島根原子力発電所 1 号炉

廃止措置計画変更認可申請書

島根1号炉廃止措置 審査資料	
資料番号	DP-002 改01
提出年月日	令和4年3月2日

廃止措置対象施設等の変更について

液体廃棄物処理系系統図

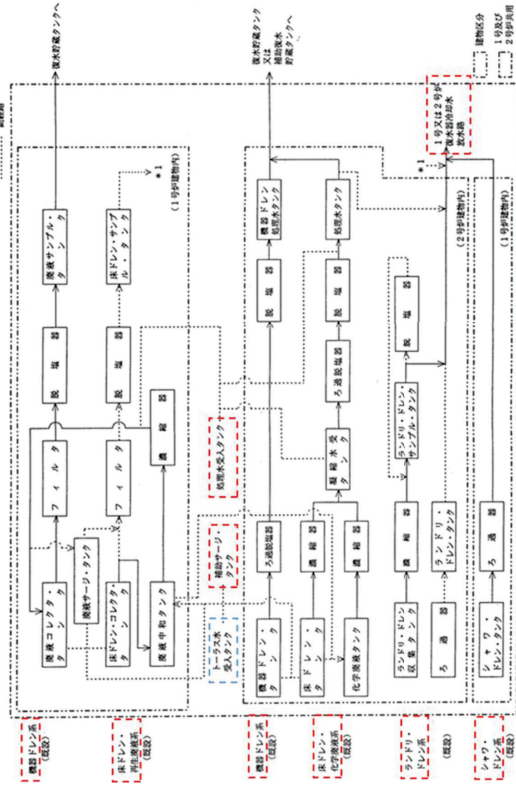
廃止措置対象施設の明確化のため、トーラス水受入タンクを追記(今回変更)

設置許可申請書本文を基本として廃止措置対象施設を記載(従来)

固体廃棄物処理系系統図

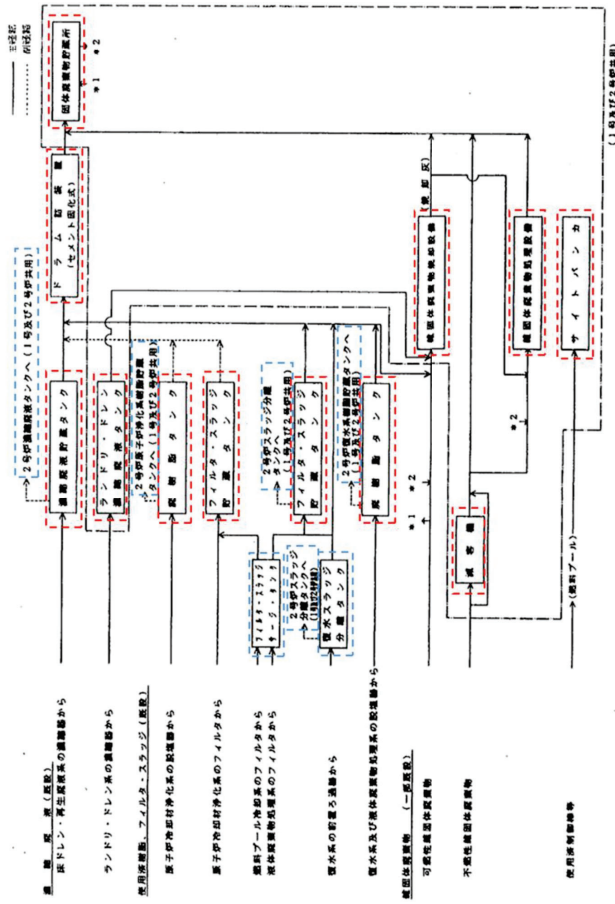
廃止措置対象施設の
明確化のため、フィ
ルタ・スラッジ・サー
ジ・タンク等を追記
(今回変更)

設置許可申請書本文
を基本として廃止措
置対象施設を記載
(従来)
